Dodatek č. 1 ke smlouvě o dílo

„Rekonstrukce přípojek splaškové kanalizace a prostoru za budovami č. I. a II. MěÚ Broumov“

ZMĚNOVÝ LIST

název ZL:	Provedení úpravy kanalizace, změna povrchové úpravy - dlažba z velkých kostek
------------------	--

CELKOVÝ SITUAČNÍ VÝKRES

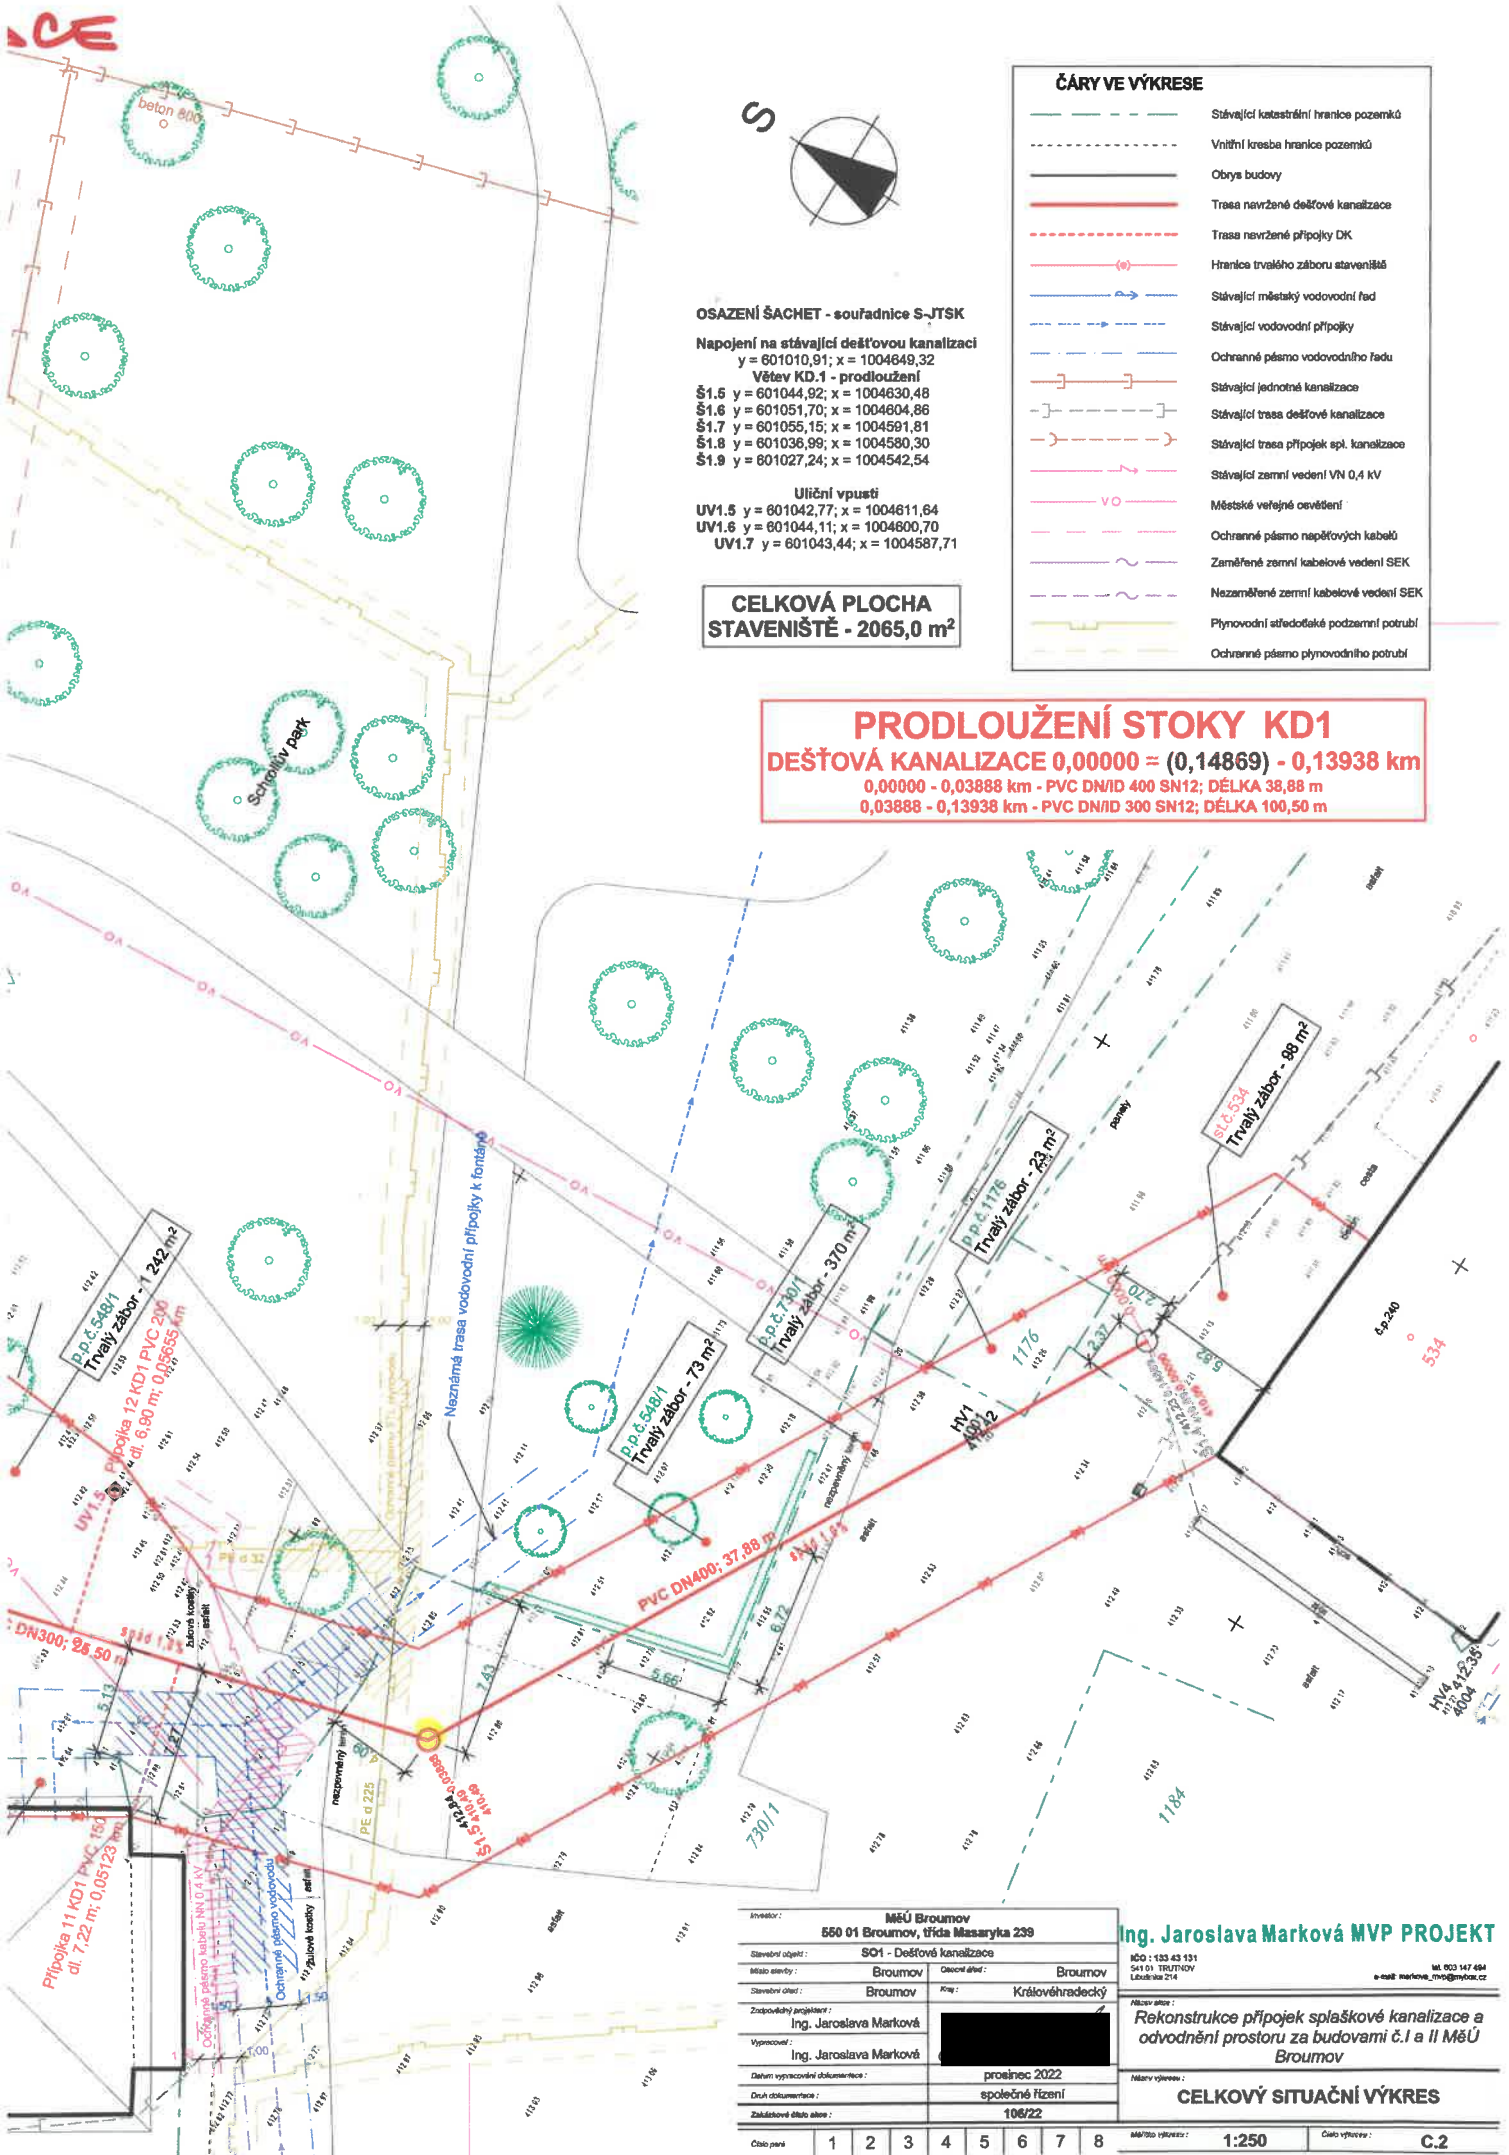
- Původní betonové poklopy v rozpočtu B zatížení 12,5t nahrazeny litinovými D pro zatížení 40t
- Svod v rohu jídelny nebyl v PD napojen na dešťovou kanalizaci. Doplnil se gajgr a potrubí DN 160 SN 12 včetně tvarovek (viz nákres).

CELKOVÝ SITUAČNÍ VÝKRES

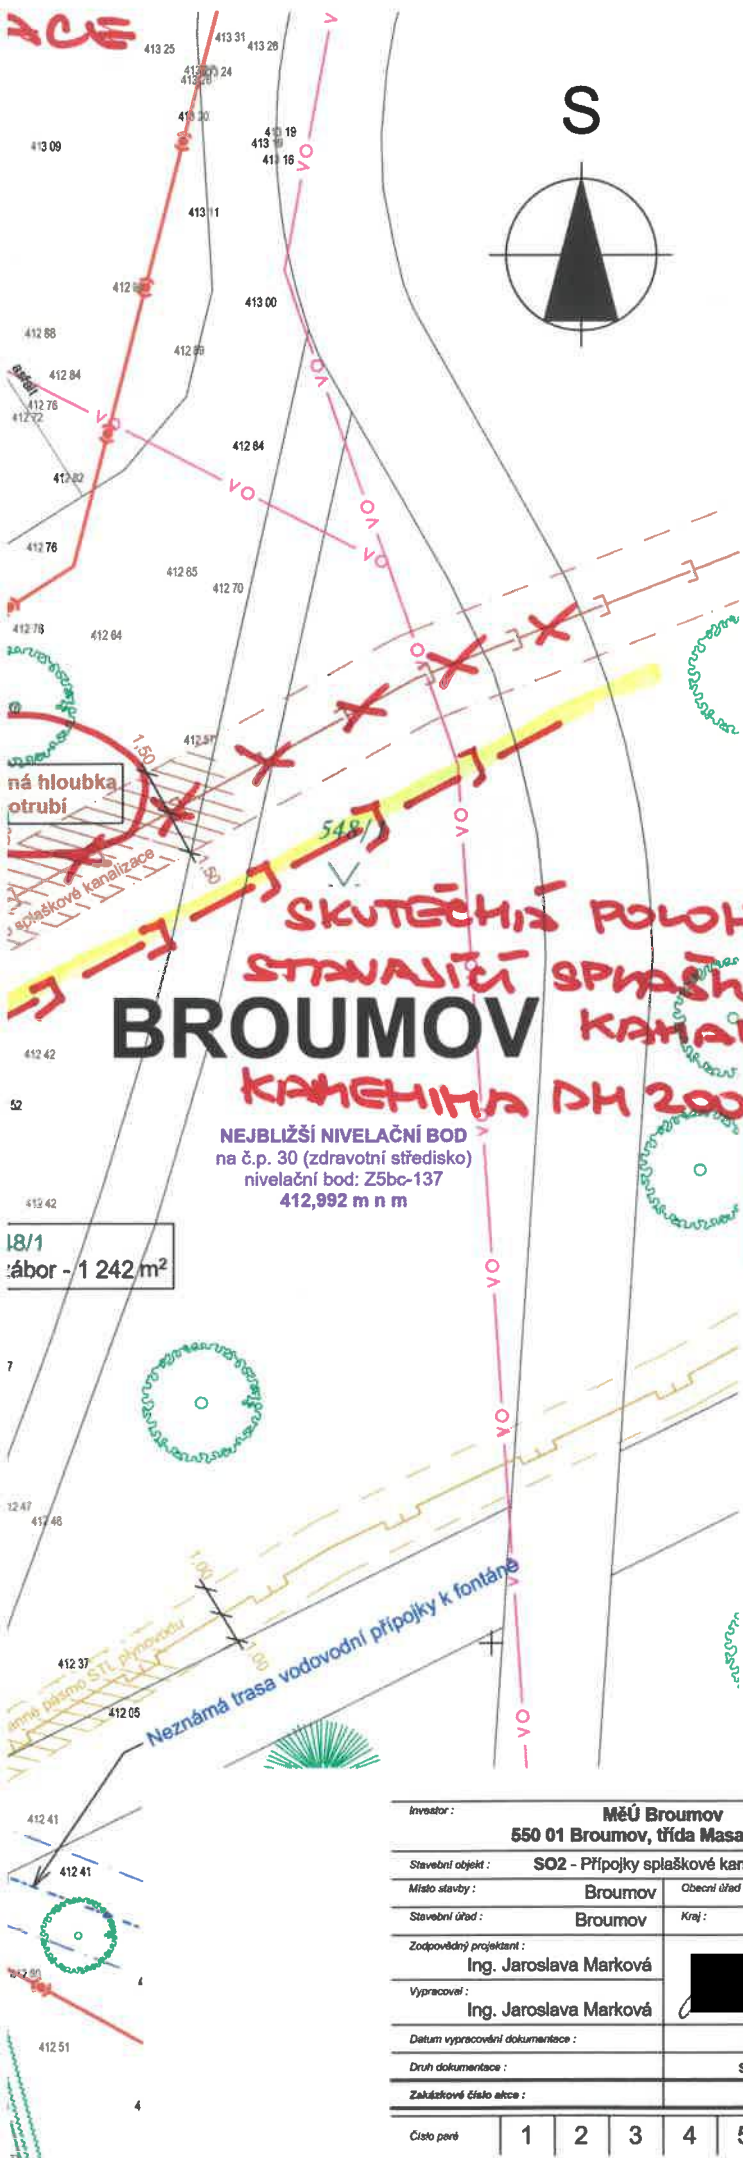
- Trasa stávající kameninové kanalizace nebyla zaústěna do uliční vpusti dle PD, ale byla posunuta směrem od jídelny (viz nákres). Spojná šachta se umístila na tuto kanalizaci do parku mimo zpevněnou plochu a trasa je o cca 4m delší.
- Kanalizace od lapolu jídelny byla v rozpočtu DN 160 SN 12, v projektu je DN 200. Projektantka upřesnila na DN 200. Doceněno oproti rozpočtu.

Změny tras budou zaměřeny geodetem a předány jako podklad ke zpracování dokumentace skutečného provedení p. Markové (projektantka).
